島根原子力発電所2号炉 審査資料	
資料番号	EP-083改01(説1)
提出年月日	令和3年2月26日

島根原子力発電所2号炉 1号炉液体廃棄物処理系の 共用取止めによる影響について

令和3年2月
中国電力株式会社

図1 液体廃棄物処理系系統概要図（変更前）

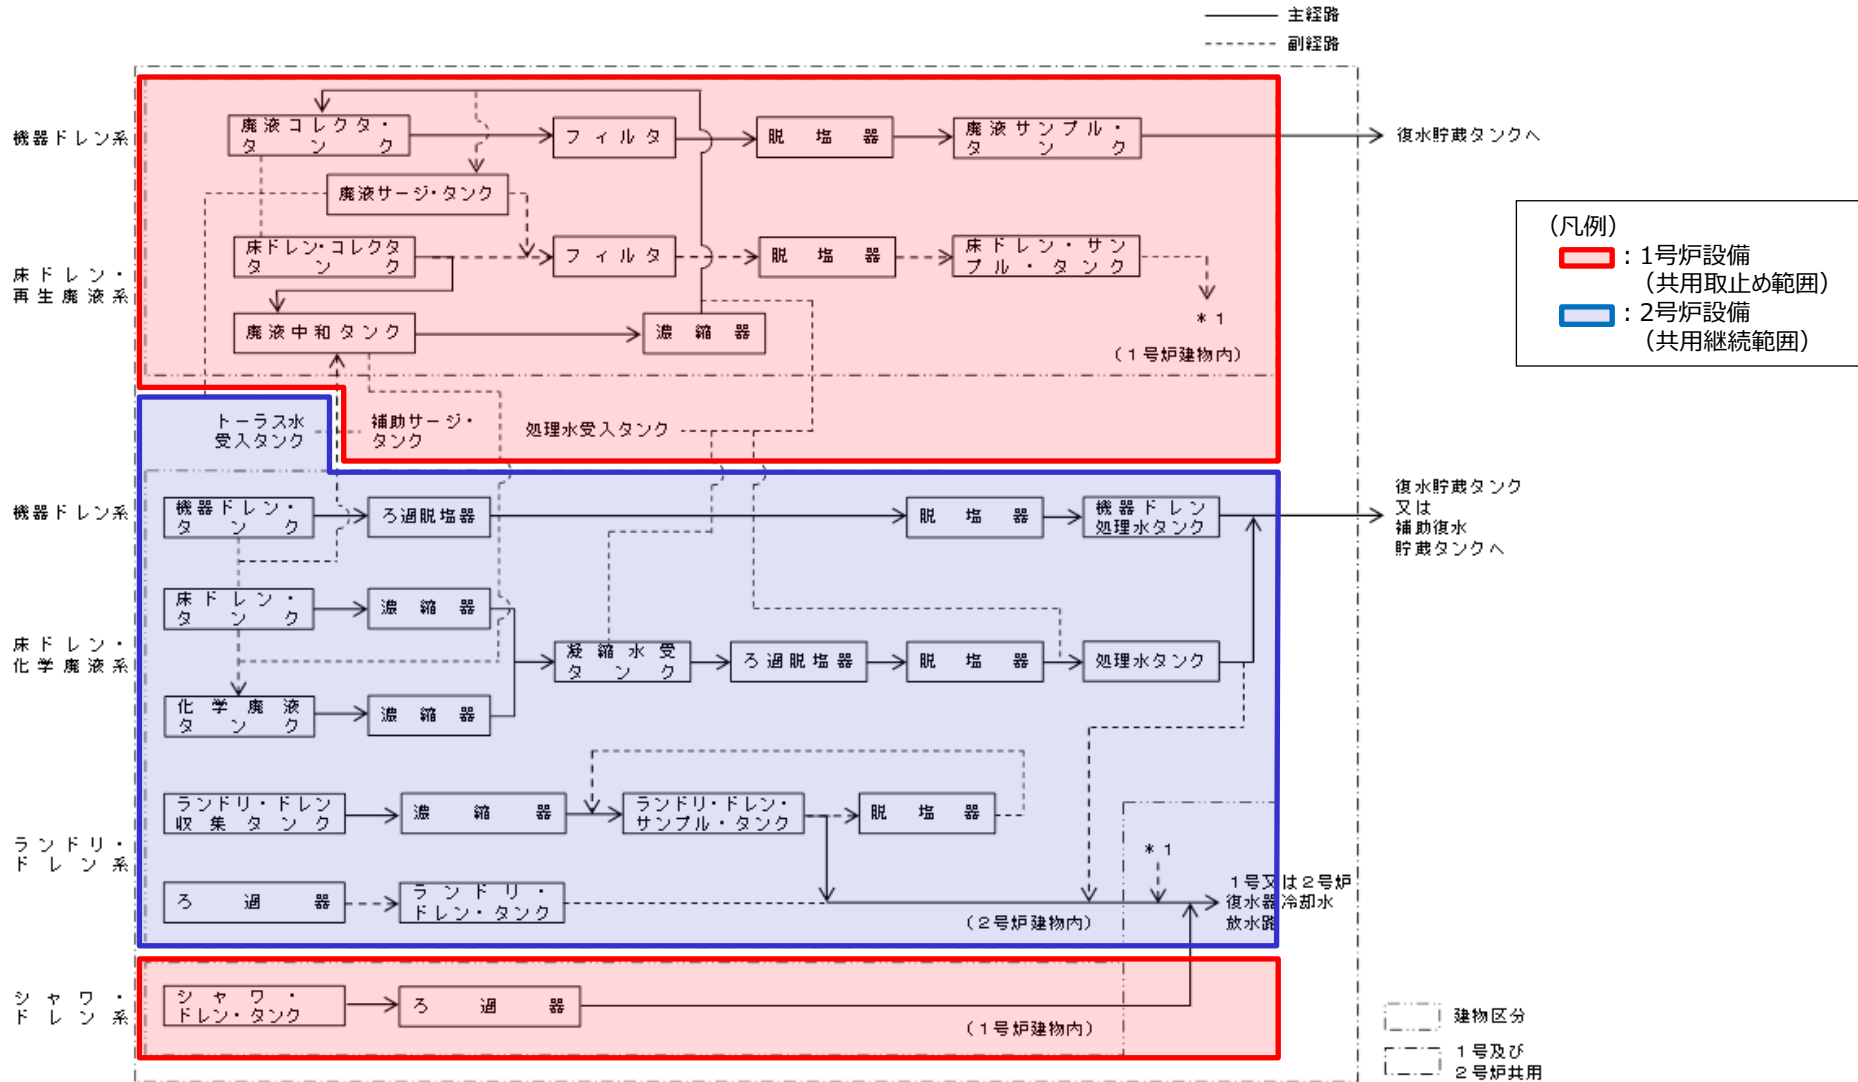
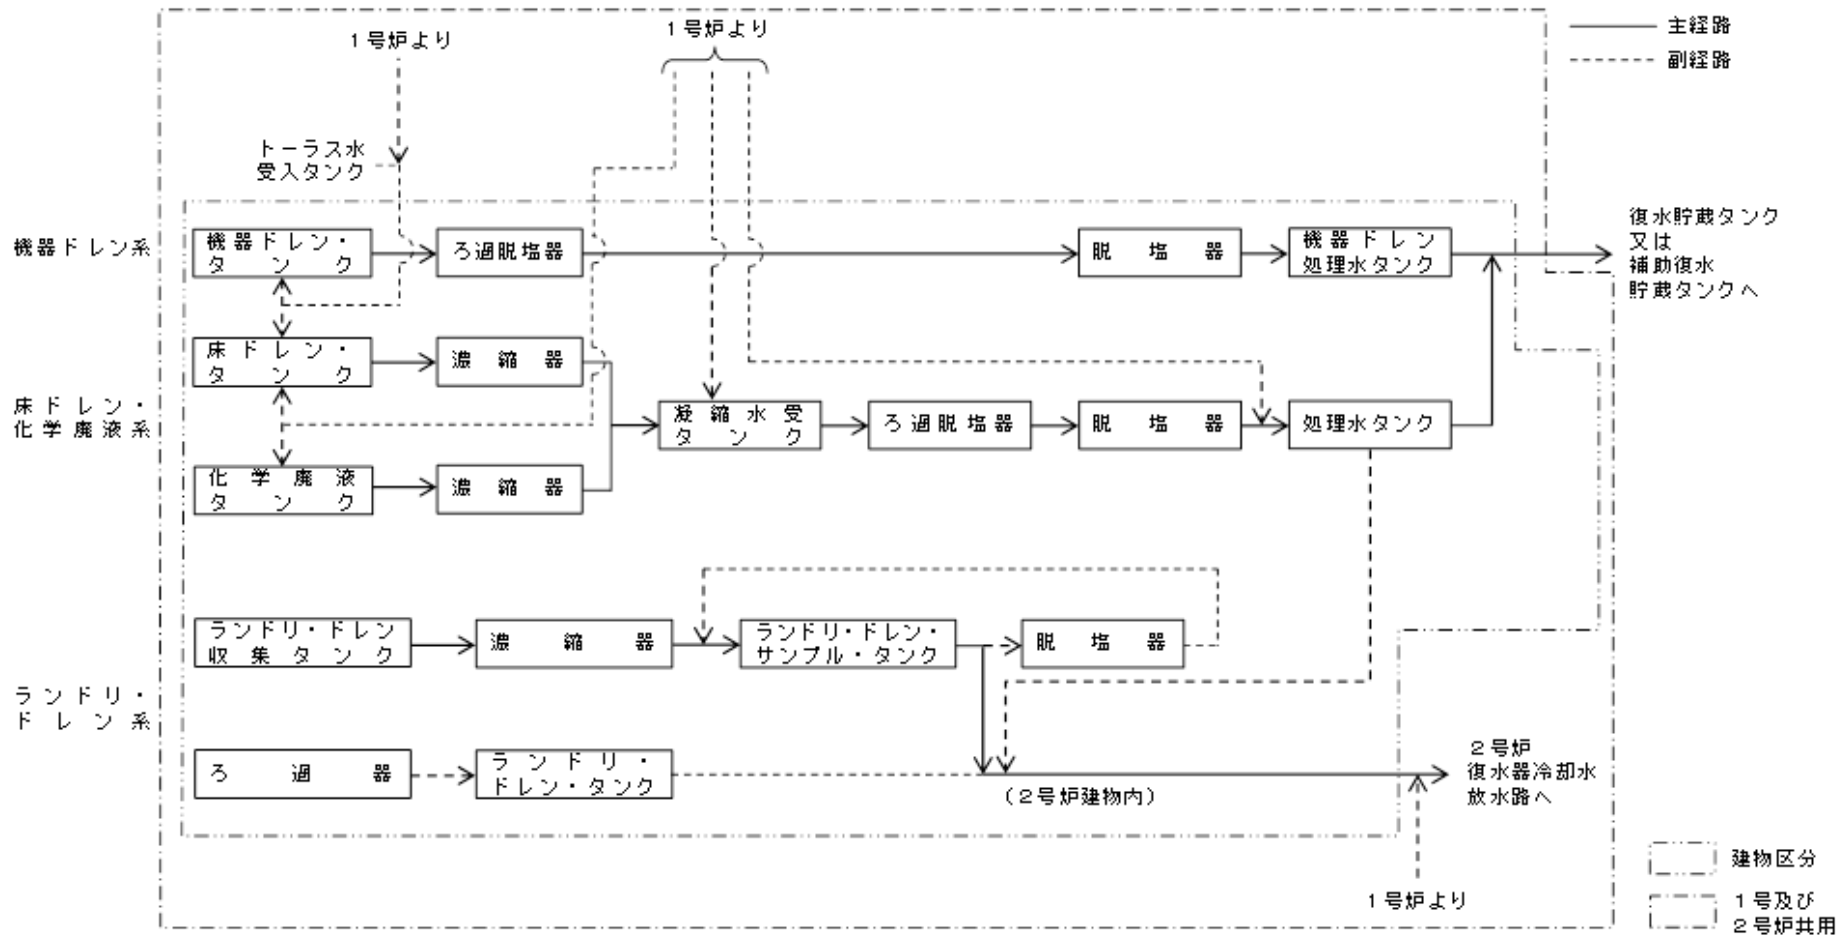
1号炉及び2号炉の液体廃棄物処理設備の運用の効率化を図るため、液体廃棄物処理系を共用しているが、2号炉と共用していた1号炉の機器ドレン系、床ドレン・再生廃液系、シャワ・ドレン系について、2号炉との共用を取止める。

2号炉の発電用原子炉設置変更許可申請（平成25年12月25日申請）に係る基準適合性の説明として、以下のとおり変更する。変更前後の液体廃棄物処理系系統概要図を図1，2に示す。

変更前	変更後
液体廃棄物の廃棄設備（液体廃棄物処理系）は、廃棄物の性状に応じて処理するため、機器ドレン系（1号及び2号炉共用、既設）、床ドレン・再生廃液系（1号及び2号炉共用、既設）、床ドレン・化学廃液系（1号及び2号炉共用、既設）、ランドリ・ドレン系（1号及び2号炉共用、既設）、シャワ・ドレン系（1号及び2号炉共用、既設）等で構成する。	液体廃棄物の廃棄設備（液体廃棄物処理系）は、廃棄物の性状に応じて処理するため、機器ドレン系（1号及び2号炉共用、既設）、床ドレン・化学廃液系（1号及び2号炉共用、既設）、ランドリ・ドレン系（1号及び2号炉共用、既設）等で構成する。
